関西電力(株)美浜発電所3号炉の 運転期間延長認可の概要

平成29年2月13日

主な審査内容

特別点検「原子炉容器」

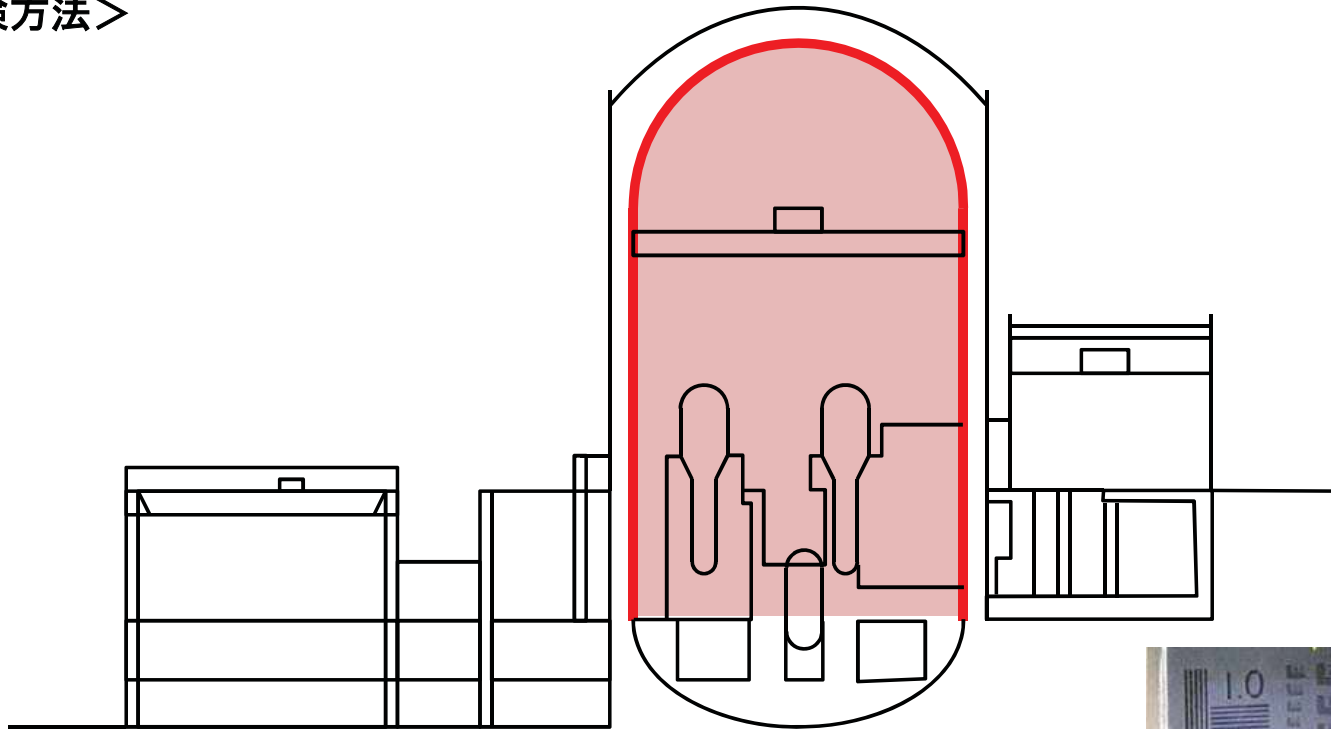
- ・中性子照射脆化に着目
- ・超音波探傷試験による欠陥の有無の確認

- ・疲労に着目
- ・渦流探傷試験による欠陥の有無の確認

- ・応力腐食割れに着目
- ・目視試験及び渦流探傷試験による欠陥の有無の確認

○対象部位、着目する劣化事象、点検方法に基づき適切に行われていること

○保安規定の品質保証計画等に基づき、点検計画及び要領書の策定、要員の力量の確認、測定機器の管理等が行われていること

○点検の結果、有意な欠陥は認められなかったこと

特別点検「コンクリート構造物」

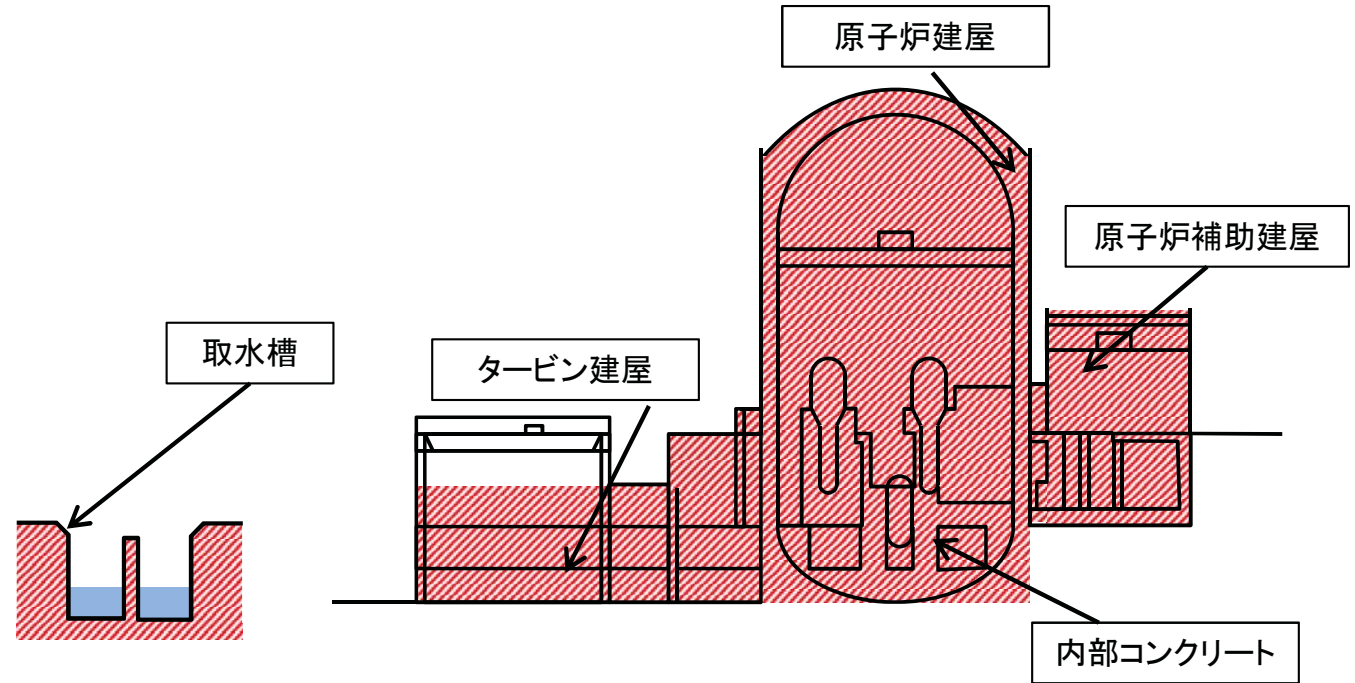
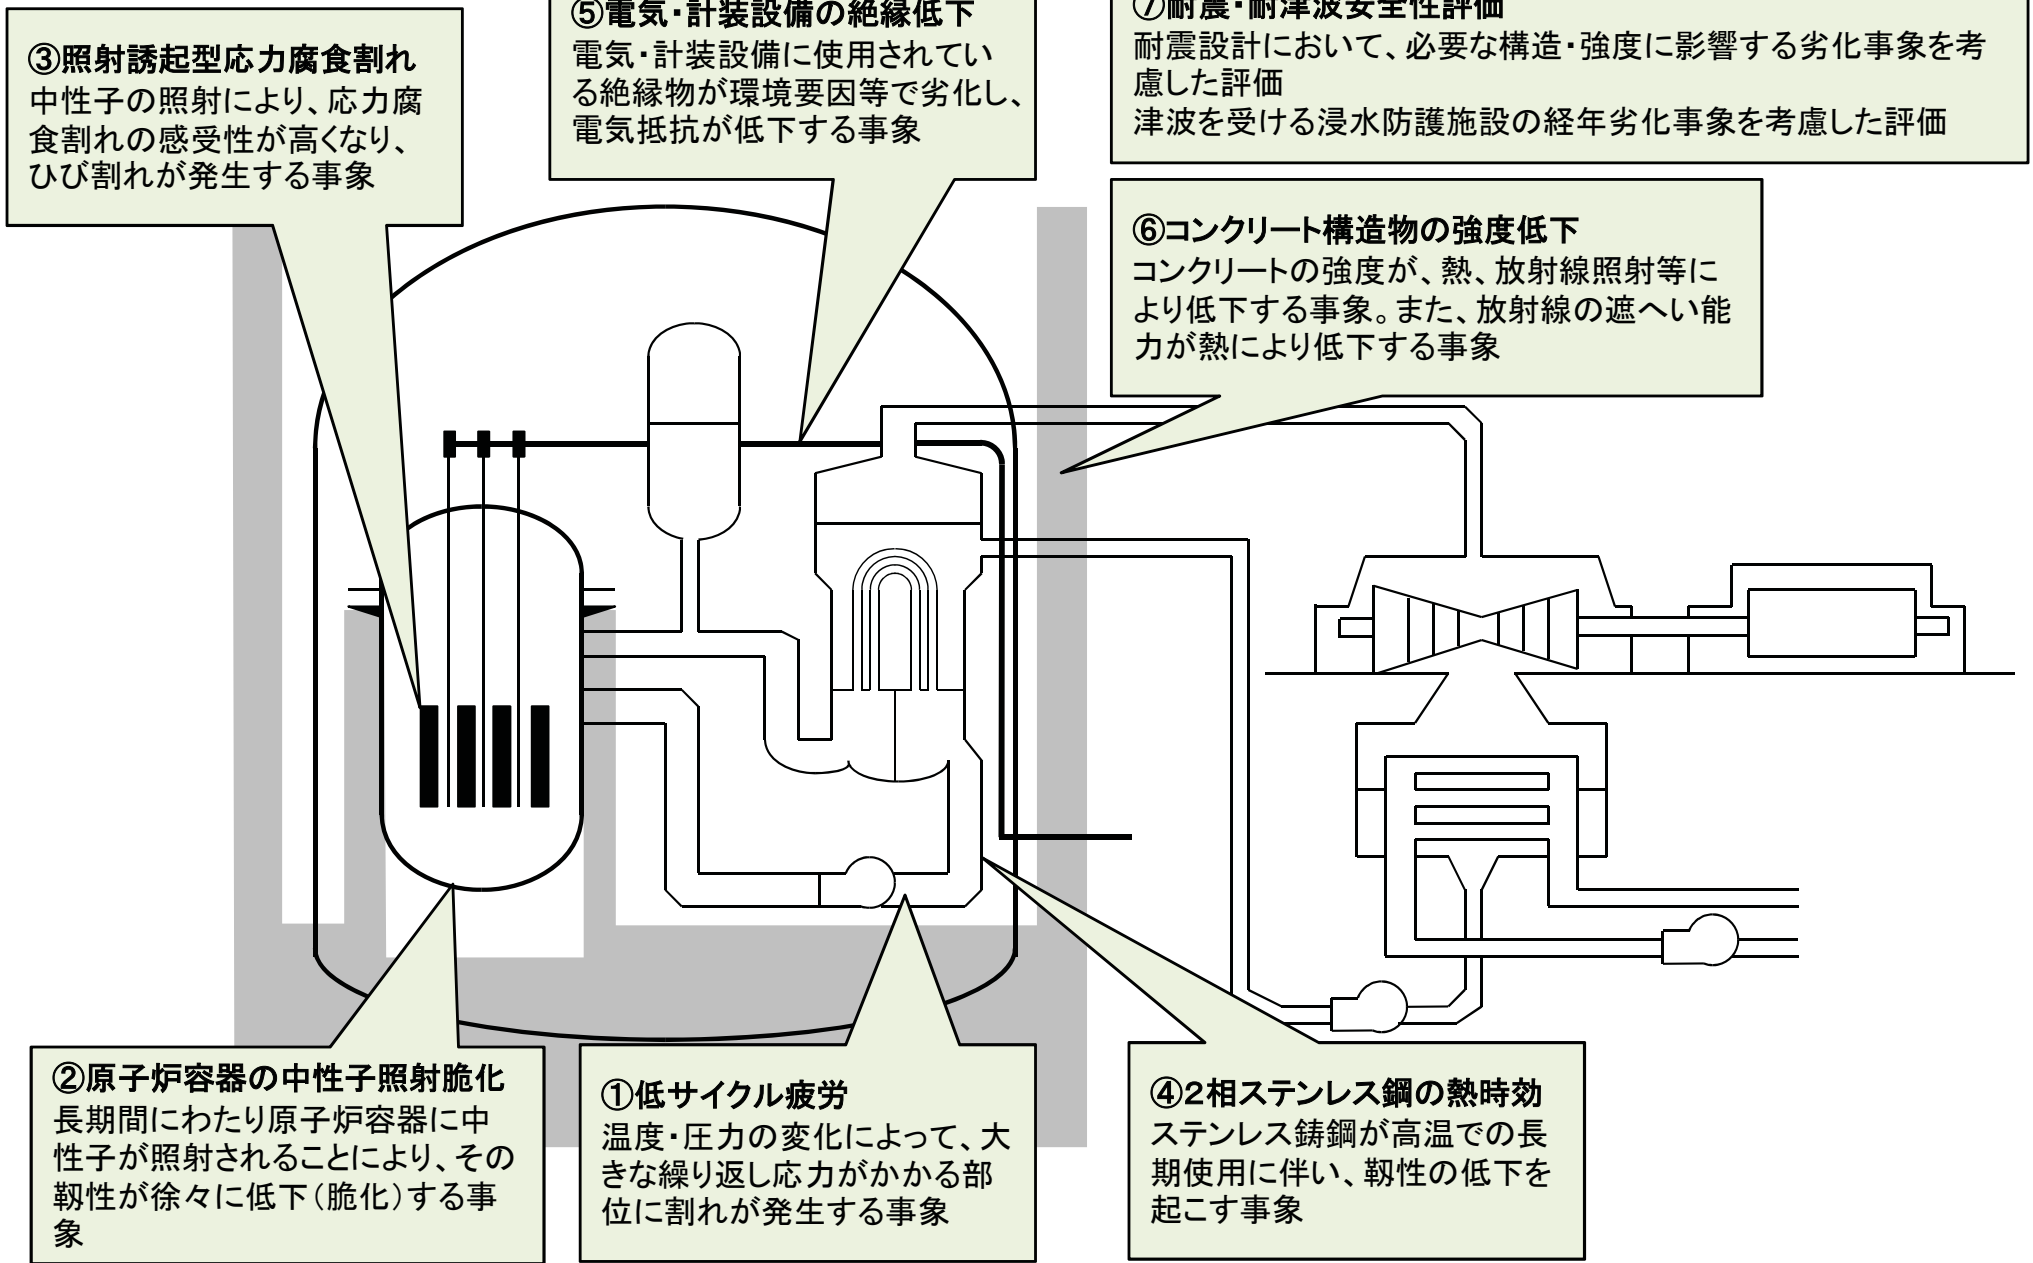
- ・強度低下及び遮蔽能力低下に着目
- ・採取したコアサンプルによる強度、中性化深さ、塩分浸透、遮蔽能力、アルカリ骨材反応の確認

- 対象部位、着目する劣化事象、点検方法に基づき適切に行われていること
- 保安規定の品質保証計画等に基づき、点検計画及び要領書の策定、要員の力量の確認、測定機器の管理等が行われていること
- 点検の結果、得られた測定値等は、劣化状況評価で使用していること

劣化状況評価 ①「低サイクル疲労」

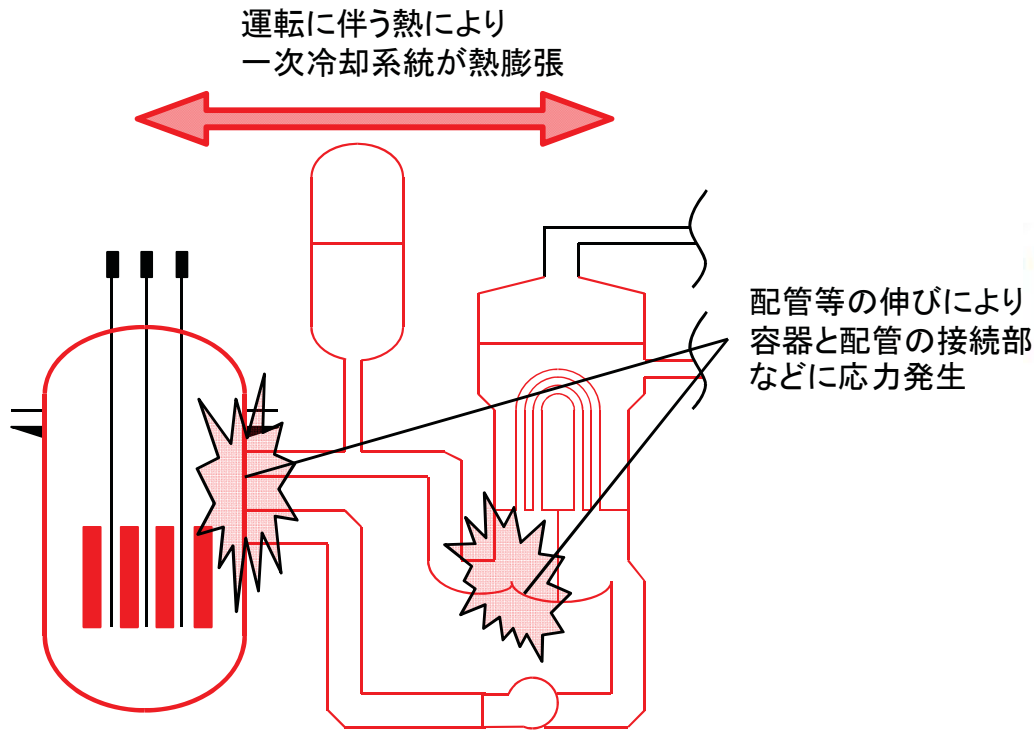
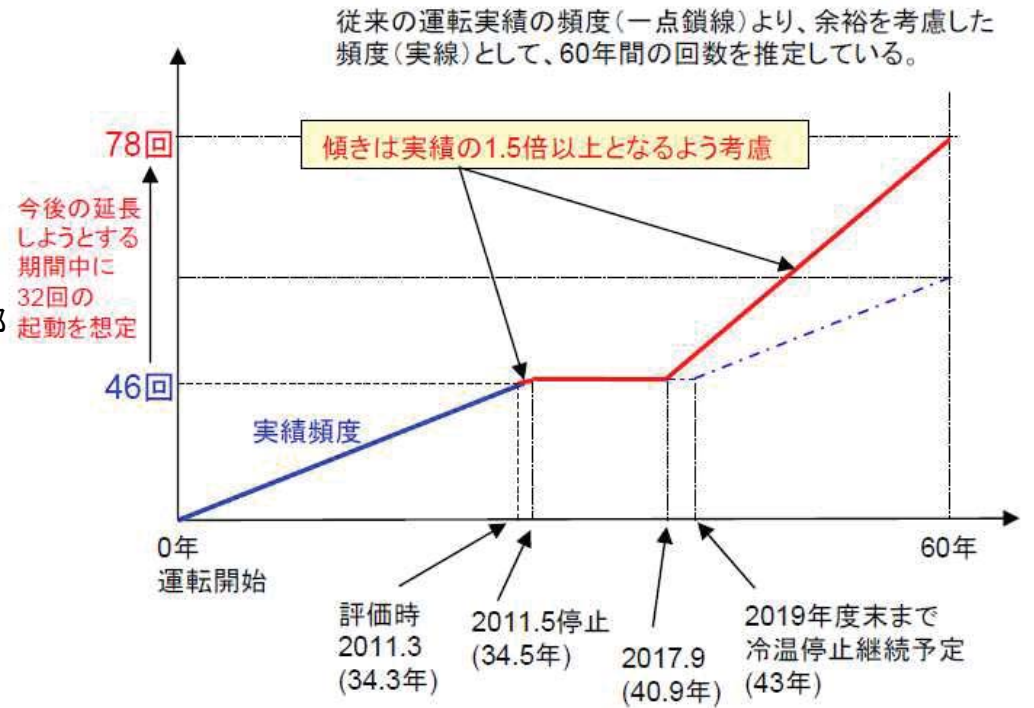
1次系の配管等は運転—停止に伴う加熱—冷却の熱サイクルにより繰り返し応力を受ける
容器と配管の接続部等、応力集中の大きい部位で、加熱—冷却の繰り返しによる疲労割れが発生する可能性がある

健全性評価の結果、評価対象部位の疲れ累積係数が1を下回ること

- 今後の熱サイクル回数(過渡回数)の予測は実績の1.5倍以上となるよう設定

今後の熱サイクル回数の予測回数をこれまでの実績の1.5倍とした評価を行い、評価対象部位のすべてにおいて疲れ累積係数が1を下回ったこと

劣化状況評価 ②「原子炉容器の中性子照射脆化」(1)

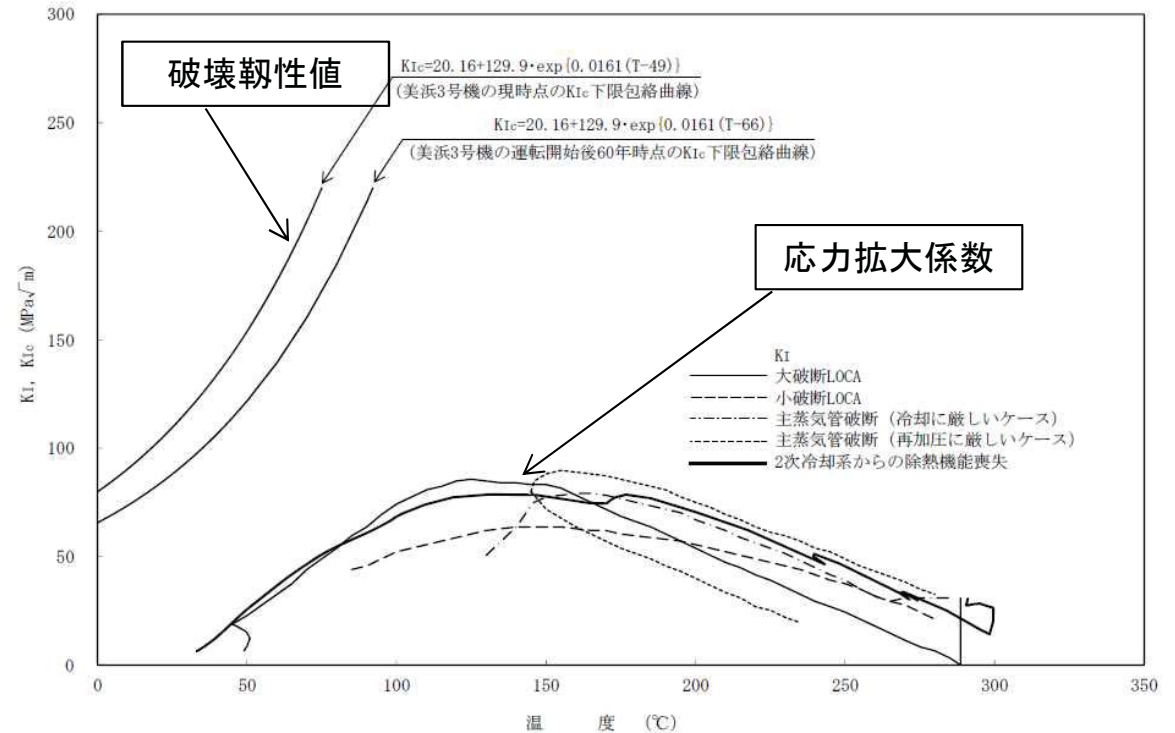
加圧熱衝撃評価の結果、原子炉压力容器の評価対象部位において破壊靱性値が応力拡大係数を上回ること

運転開始後60年時点での予測される破壊靱性値と応力拡大係数をすべての温度域で確認

加熱衝撃試験の結果、原子炉容器の耐力の指標となる「破壊靱性値」は、設計基準事故及び重大事故等時に亀裂を進展させようとする力「応力拡大係数」を上回り、原子炉容器が破壊を起こさないこと

劣化状況評価 ②「原子炉容器の中性子照射脆化」(2)

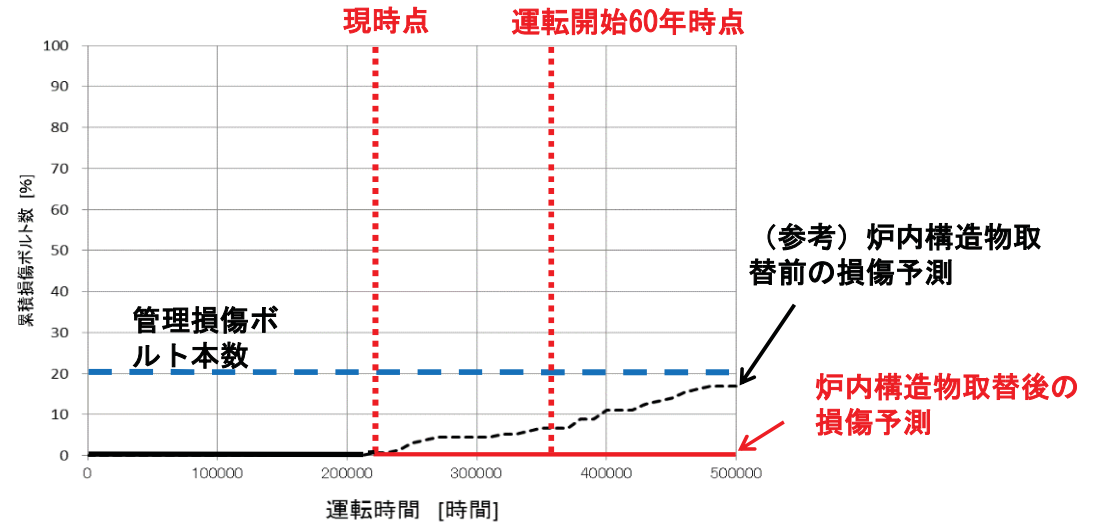
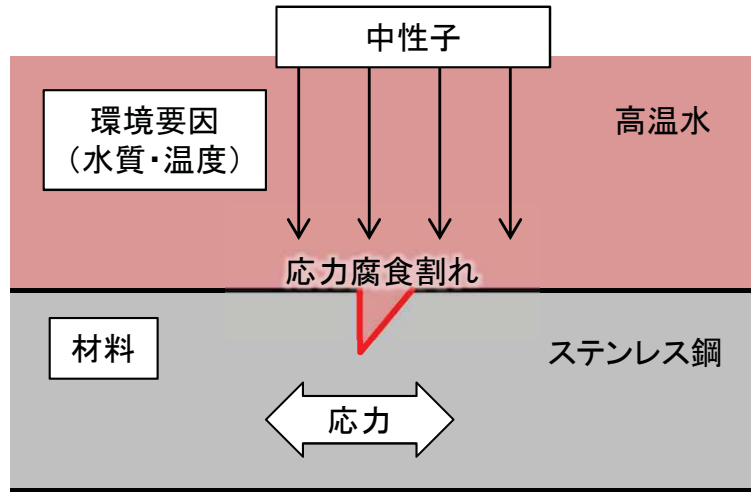
原子炉圧力容器について供用状態に応じ以下を満たすこと。ただし、上部棚吸収エネルギーの評価の結果、68J以上である場合は、この限りでない。

原子炉運転状態の温度領域(上部棚)において、原子炉容器母材の粘り強さ(吸収エネルギー)が68Jを上回るかどうか確認する

上部棚吸収エネルギー評価の結果、美浜3号炉は125Jであり、判断基準の68Jを上回ったこと

劣化状況評価 ③「照射誘起型応力腐食割れ」

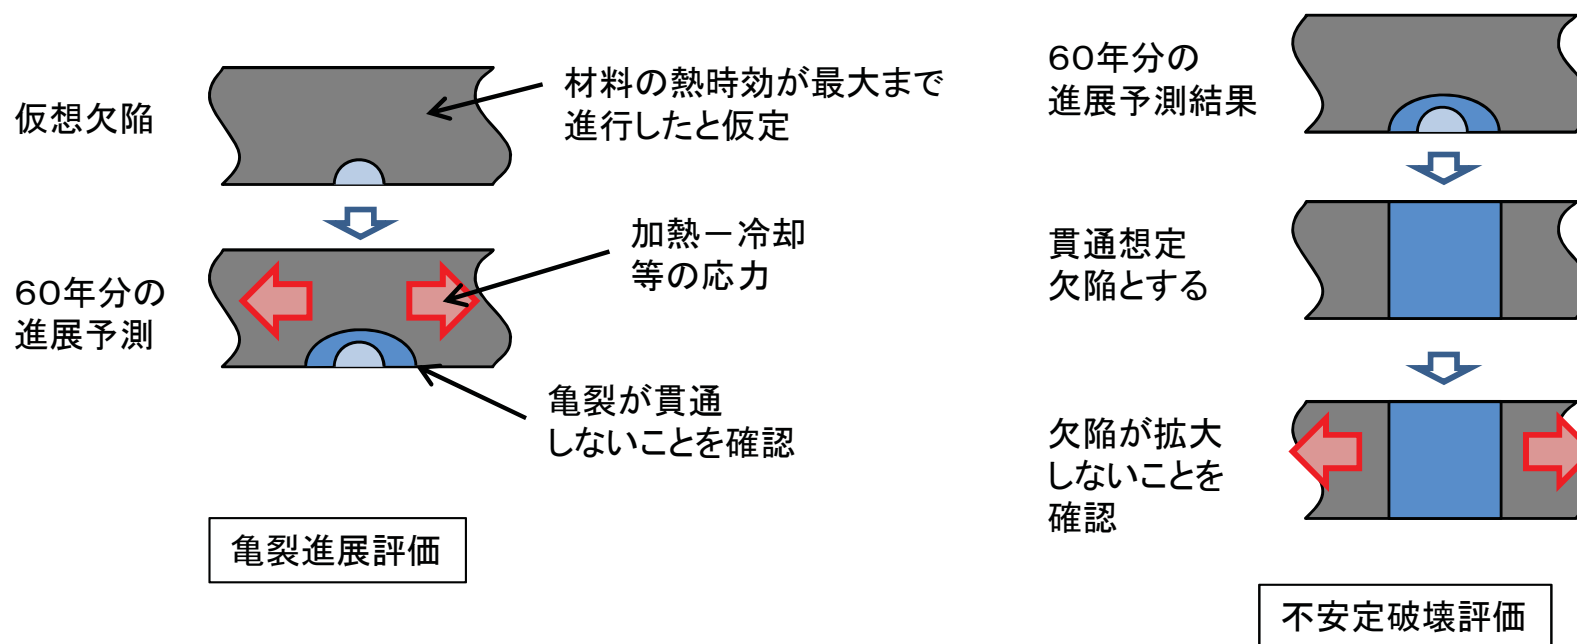
ステンレス鋼で中性子の照射量が多く、応力の高い構造物に対し、応力腐食割れが発生するかどうかを評価し、発生した場合を想定しても技術基準規則に適合すること

- 中性子照射量の大きい炉内構造物のステンレス鋼として、バットルフォーマボルトが主な対象となっている。

美浜3号機は、今回の停止期間中に炉内構造物取替を予定しているため、取替後による評価を実施

照射誘起型応力腐食割れの発生予測方法に基づき、美浜3号炉のバットルフォーマボルトの損傷予測を行った結果、運転開始後60年時点の損傷予測本数は、管理損傷ボルト本数(全体の20%)以下であったこと

劣化状況評価 ④「2相ステンレス鋼の熱時効」

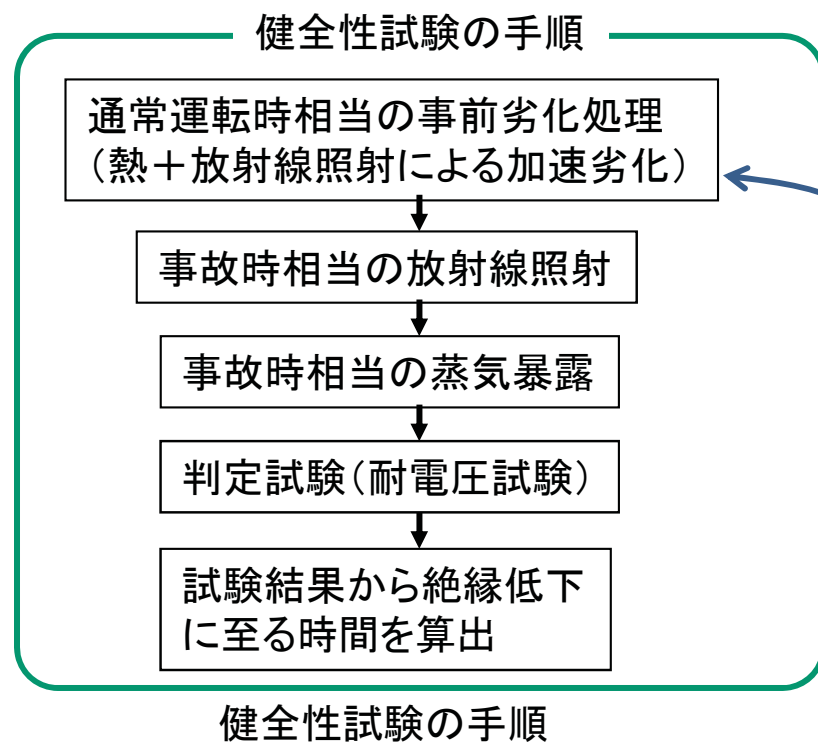
原子炉施設で使用されている2相ステンレス鋼の熱時効(靱性低下)について、欠陥を想定した亀裂進展評価及び不安定破壊評価にて、亀裂が進展しないこと

熱時効による靱性低下が、使用年数によらずその材料の最大まで進行したと仮定した

- ・亀裂進展評価の結果、初期欠陥を想定して60年後の亀裂の進展を想定しても、亀裂は貫通まで至らないこと
- ・不安定破壊評価の結果、貫通欠陥を想定しても、欠陥が拡大することはないこと

劣化状況評価 ⑤「電気・計装設備の絶縁低下」

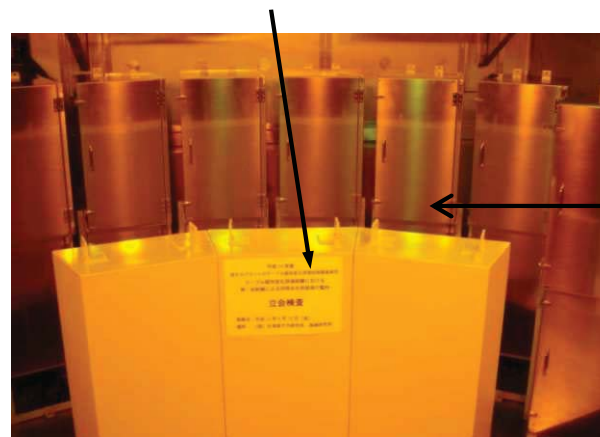
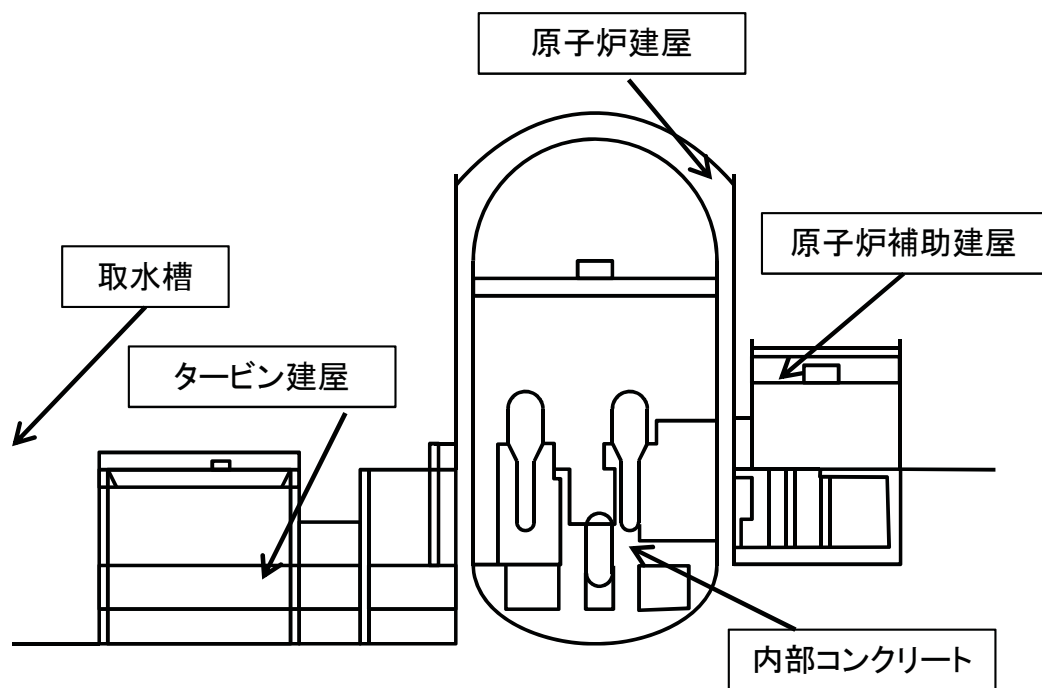
設計基準事故及び重大事故等で機能が要求される電気・計装設備は、健全性試験による評価の結果、有意な絶縁低下が生じないこと

健全性評価の結果、電気計装設備は運転開始後60年まで、有意な絶縁低下が発生しないと評価されたこと
